**RECUEIL DES AVIS ISSUS DE LA CONSULTATION
AUPRÈS DES MINISTÈRES ET ORGANISMES**

**Objet : Projet de remodelage des rives de la rivière Lorette par l'agglomération de Québec
(Dossier 3211-02-272)**

Objet : Avis sur les réponses à la troisième série de questions et commentaires sur la recevabilité de l'étude d'impact sur le projet de remodelage des rives de la rivière Lorette – secteur du boulevard Wilfrid-Hamel – sur le territoire de la Ville de Québec et de la Ville de L'Ancienne-Lorette (dossier 3211-02-272)

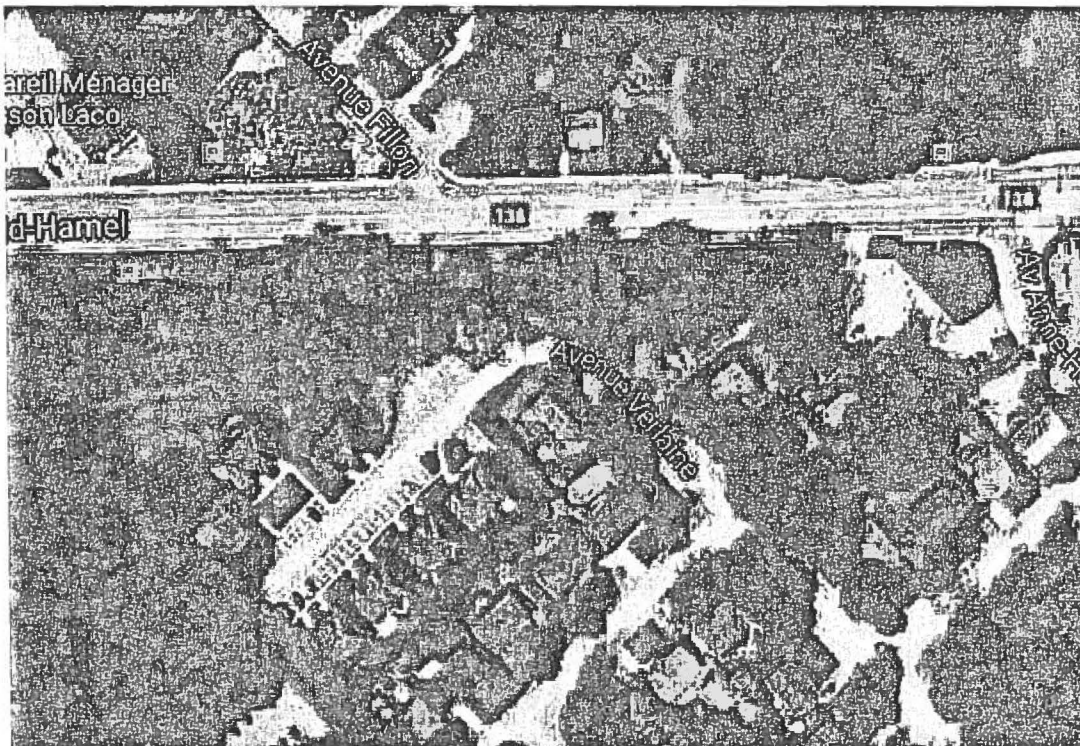
La description de la zone aval est incorrecte, car entre le PK 0+480 et le PK 0+760 un développement résidentiel a été réalisé en 2010-2011 (la photo utilisée à la figure 4.2 est antérieure à 2010, le développement n'y figure pas), constitué de jumelés (voir image ci-dessous tirée de Google qui figure ce développement).

De plus, les relevés altimétriques utilisés ne prennent pas en compte ce développement (la carte 1 de l'annexe 4, p. 189 du pdf montre que le relevé date de 2005. Sur cette carte figure aussi les jumelés construits en 2010-2011).

Refaire le tableau 4.2 et la figure 4.2 (avec une photo aérienne récente et en précisant ce que représente la ligne bleue versus la ligne verte) en considérant des points altimétriques récents remplaçant ceux de 2005 pour avoir des valeurs de rehaussement des niveaux d'eau prenant en compte le développement résidentiel. Quel est l'impact du projet sur la crue centennale dans le secteur de ce développement, et dans le secteur des bâtiments proches de la rivière au PK 0+180 ?

Commentaire #1 – Végétalisation des enrochements

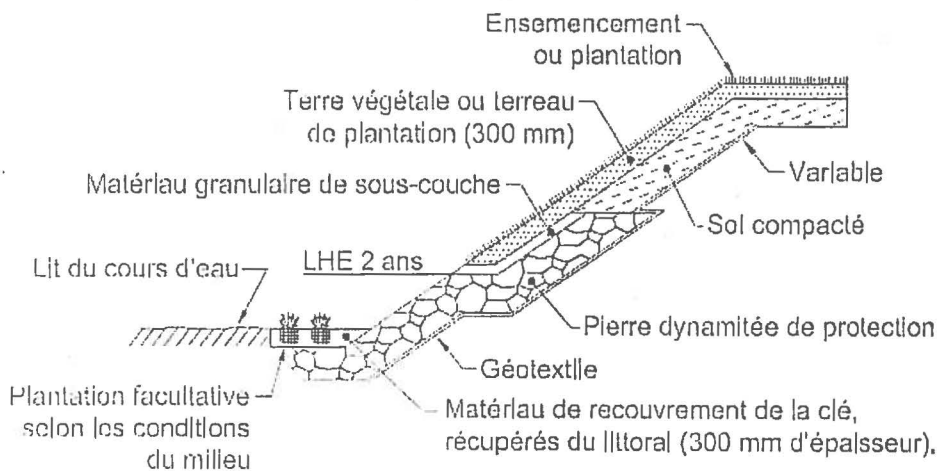
5.4.5.1 – Le MTMDET émet des doutes quant à la technique de plantation proposée pour la végétalisation des enrochements de protection de berge, laquelle ne semble pas adaptée au contexte. Cette méthode a été tentée par le passé avec un faible succès. Basé sur son expérience, le MTMDET recommande :

- Le colmatage des interstices des empièvements avec un mélange de matériau granulaire de sous-couche (fin) et de terre végétale pour fournir l'humidité et le substrat nécessaire au réseau racinaire;
- La création de fosses de plantation d'une profondeur minimale de 100 mm (300mm recommandé) dans l'enrochement, lorsque possible;
- La plantation arbustive dans la fosse, lorsqu'applicable, ou dans les interstices colmatés lorsque l'espace disponible est insuffisant pour la création d'une fosse.

L'article 5.4.5.1 ne mentionne que la plantation d'espèces herbacées. Nous recommandons plutôt l'ensemencement d'espèces herbacées et la plantation d'espèces arbustives.
